**AVIS RELATIF À LA PROTECTION
CONTRE LES EVENTUELS EFFETS NOCIFS ET NUISANCES
PROVOQUÉS PAR LES RAYONNEMENTS NON IONISANTS
GÉNÉRÉS PAR DES ANTENNES ÉMETTRICES STATIONNAIRES**

Commune : CINEY - Exploitant : TELENET GROUP

Référence exploitant : NR1054A

Rapport n° 1373 / 2025

Figure 1 : Vue en plan des lieux de séjour et des points de contrôle

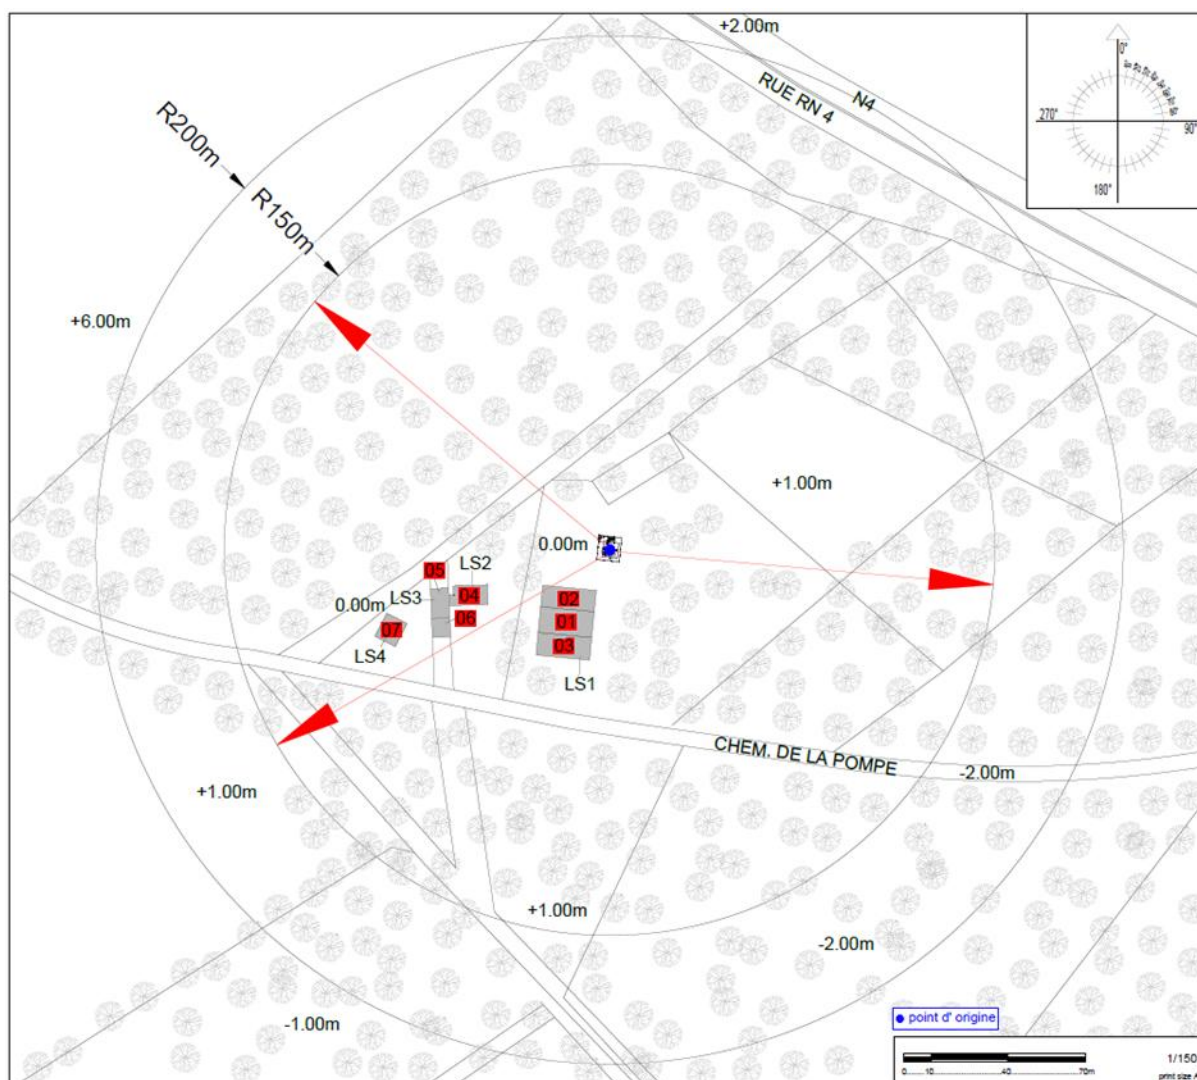
N° point de contrôle	LS	Atténuation (dB)	Indice d'exposition relatif à la limite par installation IE_i
7	LS4	3,0	0,191
1	LS1	3,0	0,041
6	LS3	3,0	0,036
3	LS1	3,0	0,027
5	LS2	3,0	0,023
4	LS2	3,0	0,021
2	LS1	3,0	0,019

En ce qui concerne les antennes de l'installation mentionnées dans le tableau 1, la distance maximale à laquelle la limite pourrait être atteinte, à l'extérieur, est égale à 100,7 m. S'il n'y a pas de LS à une distance inférieure, les antennes respectent forcément la limite d'immission.

Dans le cas des LS situés à l'intérieur des bâtiments, une atténuation d'obstacle est prise en compte et il en résulte que la distance maximale à laquelle la limite pourrait être atteinte se réduit à 71,9 m.

Figure 2 : Vue en plan des installations d'antennes dans un rayon de 300 mètres autour de l'installation faisant l'objet de la demande d'avis

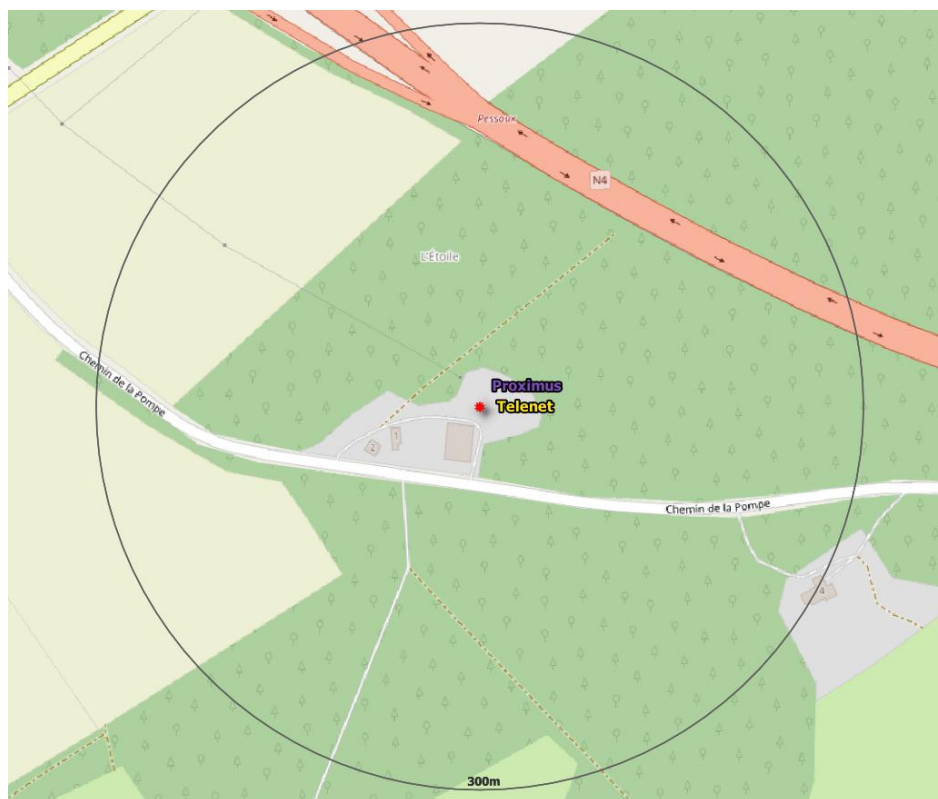
- il y a au plus 4 installations d'antennes émettrices stationnaires présentes dans la zone d'évaluation de 300 mètres de rayon représentée dans la figure 2, y inclus l'installation référencée dans le paragraphe 2 : la limite cumulative définie à l'article 4, §2 du décret est nécessairement respectée dans les lieux de séjour à l'intérieur de la zone d'évaluation de 300 mètres de rayon ;
- il y a exactement 5 installations d'antennes émettrices stationnaires présentes dans la zone d'évaluation de 300 mètres de rayon représentée dans la figure 2, y inclus l'installation référencée dans le paragraphe 2 et il existe, pour 3 ou 4 de ces installations, un avis attestant le respect de la limite abrogée de 3 V/m : la limite cumulative définie à l'article 4, §2 du décret est nécessairement respectée dans les lieux de séjour à l'intérieur de la zone d'évaluation de 300 mètres de rayon ;

- c) dans tous les autres cas, il a été vérifié que la limite cumulative définie à l'article 4, §2 du décret n'est pas dépassée dans les lieux de séjour sur base du nombre d'installations localisées dans la zone d'évaluation de 300 mètres de rayon représentée dans la figure 2, de leur localisation ainsi que des données inscrites dans la figure 1 et au paragraphe 4 du présent avis et dans les avis attestant le respect de la limite par installation ou de la limite abrogée de 3 V/m relatifs aux autres installations reprises dans la figure 2.

Compte tenu des considérations ci-dessus, il apparaît que l'intensité du rayonnement électromagnétique généré, dans les lieux de séjour situés dans un rayon de 300 mètres autour de l'installation référencée dans le paragraphe 2, par l'ensemble des antennes émettrices stationnaires de l'ensemble des exploitants du même site d'antennes émettrices stationnaires respecte la limite fixée à l'article 4, § 2 du décret.
